Nazwa zamówienia: Budowa Centrum opiekuńczo-mieszkalnego w Brześciu Kujawskim wraz z infrastrukturą towarzyszącą.

Numer referencyjny: BI.II.271.47.2023.KO

WYJAŚNIENIA TREŚCI SWZ

KTu1

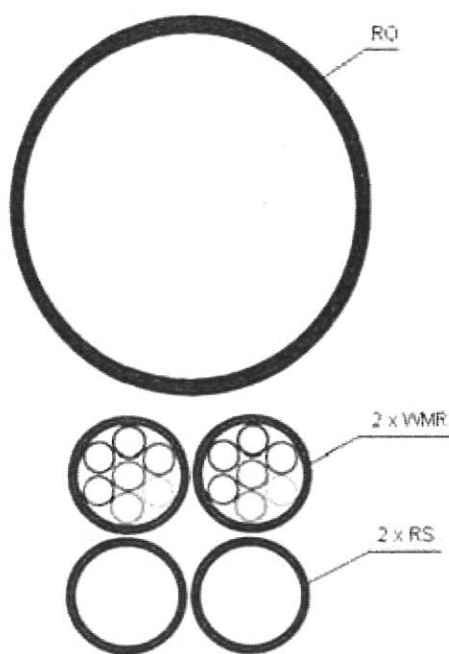
W projekcie wykonawczym na budowę dróg na osiedlu Falborek – ul. Sokolników brak wytycznych odnośnie budowy kanału technologicznego 250m. Proszę uzupełnić dokumentację przetargową o projekt kanału technologicznego z opisem materiałów przewidzianych na wykonanie tego kanału.

Zamawiający w załączeniu przesyła wytyczne odnośnie budowy kanału technologicznego 250 m.

Projektowany jest kanał technologiczny w standardzie KTu1 składający się z modułu:

- jednej rury RO 125/108 (średnica zewn./średnica wewn.),
- dwóch rur RS 40/3,7mm,
- dwóch wiązek mikrorur WMR o tr. 40mm+7x10/8mm,

Poniżej przedstawiony jest moduł podstawowy KTu1 kanału technologicznego.

Rury RO należy układać nad modułami z rur RS i WMR, oddzielone warstwą piasku o gr. 50mm. Rury RS i prefabrykowane wiązki mikrorur WMR powinny być złożone w ścisłe wiązki czterech rur, związane opaskami sa mozaciskowym i, posiadającymi odpowiednie certyfikaty do układania w ziemi oraz w miejscach narażonych na działanie promieni UV, w odstępach nie większych niż 2 m.
